工程指示 / 要求簡箋(E.I.)

工程指示編號：EI/ 0223 /19 修改版次：**B**
 工程編號：J836 工程名稱：日出康城7期(平台)
 工程項目：WW3 主企橫 鋁料生產修改
 收件人：李統 發件人：Joe Chan 日期：1/4/2019

內容：現確認圖紙 WW3-M1-H24 開避位
方法，請依附件資料生產。

名稱	框料加工圖	制圖	黃漢卿	2019.2.13	修改	
材料	X85522	復核			日期	
顏色	TUC51602XL(RY)-3 深灰色	批准			圖號	WW3-M1-H24

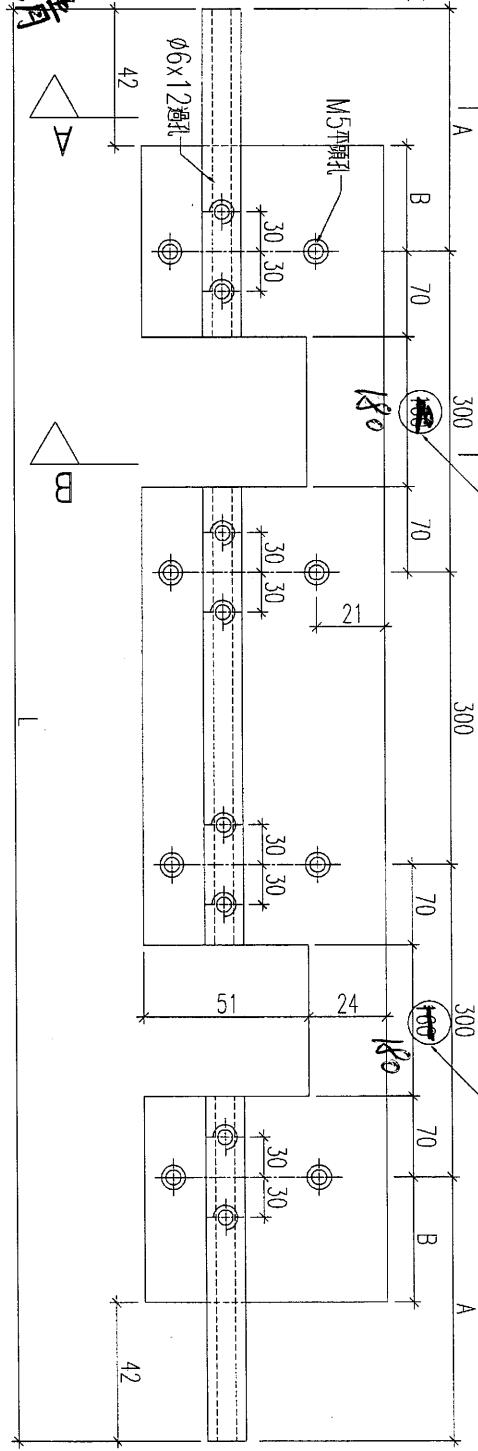
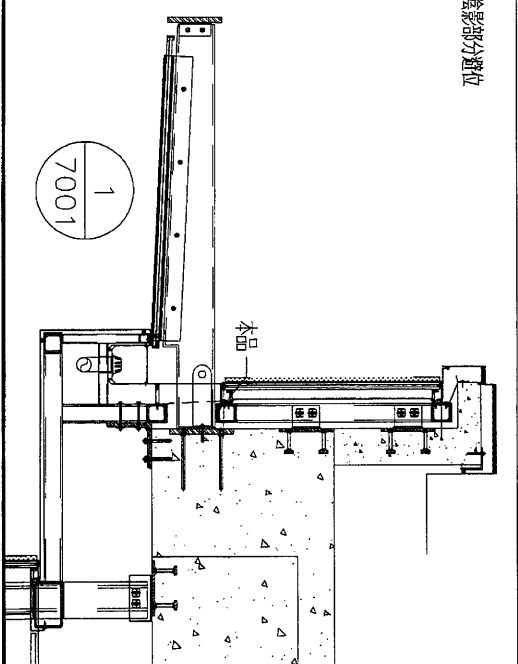
暫停加工，避位尺寸待香港確定

此處用鐵釘固定，
不與玻璃接觸，
以免玻璃破裂

此處用鐵釘固定，
不與玻璃接觸，
以免玻璃破裂
